QUESTIONAMENTO I

Referente ao Edital Concorrência 046/2024 -GIN

A Comissão Permanente de Licitação torna público para efeitos legais o seguinte comunicado, referente ao processo licitatório do Edital cujo objeto é a **EXECUÇÃO DE ADEQUAÇÃO ACÚSTICA DO ESPAÇO ARVOREDO DO HOTEL SESC CACUPÉ.**

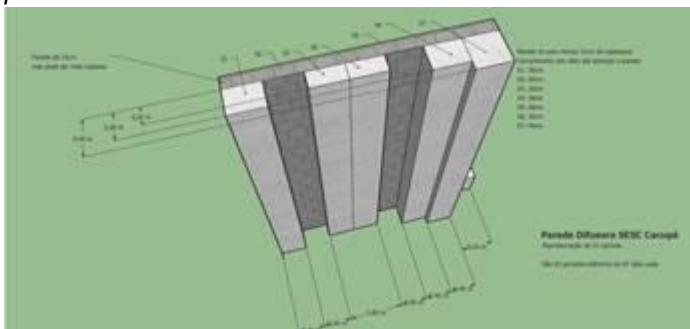
PERGUNTA 07 - “Favor confirmar a quantidade do item 7.3 da planilha, considerando uma caçamba de 5m3 teremos 163 cargas de caçamba?”

Resp.: A quantidade prevista para o item 7.3 da planilha está equivocada. Devido a uma falha da digitação, houve a troca de quantidades entre os itens 7.2 e 7.3.

Considerando que as descrições estão corretas e a relocação dos quantitativos não impacta em aumento no Valor de referência informado, registramos que para apresentação das propostas deverá ser considerado o quantitativo abaixo:

7.2	TRANSPORTE COM CAMINHÃO BASCULANTE DE 10 M ³ , EM VIA URBANA PAVIMENTADA, DMT ATÉ 30 KM (UNIDADE: M3XKM). AF_07/2020	M3XKM	818,70
7.3	CARGA, MANOBRA E DESCARGA DE ENTULHO EM CAMINHÃO BASCULANTE 10 M ³ - CARGA COM ESCAVADEIRA HIDRÁULICA (CAÇAMBA DE 0,80 M ³ / 111 HP) E DESCARGA LIVRE (UNIDADE: M3). AF_07/2020	m ³	27,29

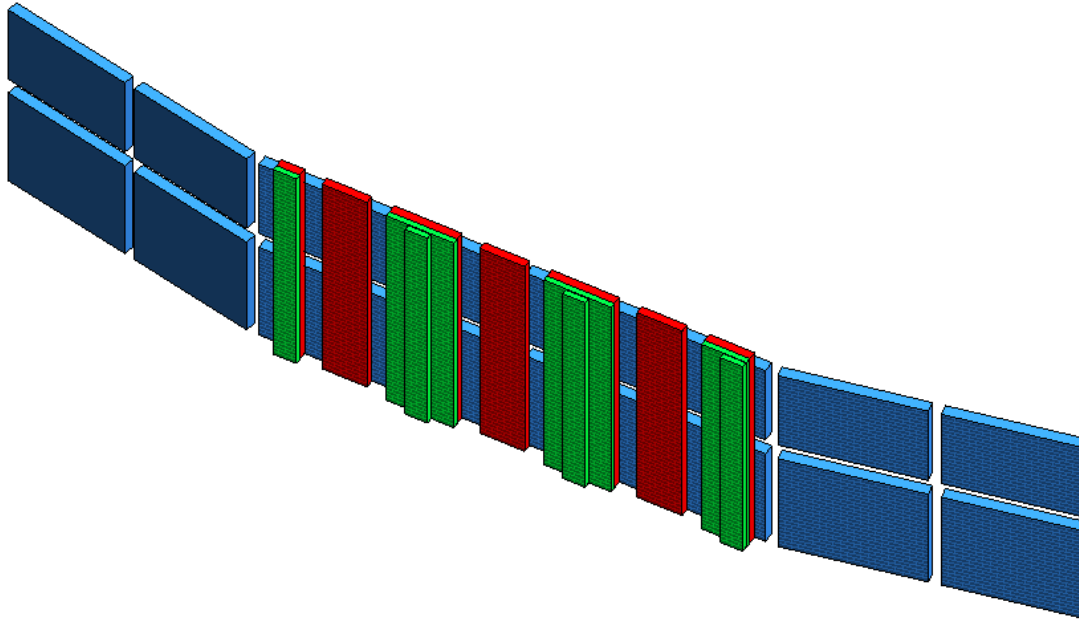
PERGUNTA 09 - “Nos itens 3.3.1, 3.3.2 e 3.3.3 estão especificados os blocos de concreto celular com três espessuras diferentes (20, 15 e 10 cm) para a execução da parede difusora, porém no Memorial de Adequação Acústica é informado que a parede possui espessura de 15 cm. Poderia confirmar aonde seria aplicado cada uma delas ?”

Resp.: Para execução do difusor foi considerado a composição com bloco de concreto celular com as seguintes espessuras:

- Verde - 10 cm
- Vermelho - 15 cm
- Azul - 20 cm
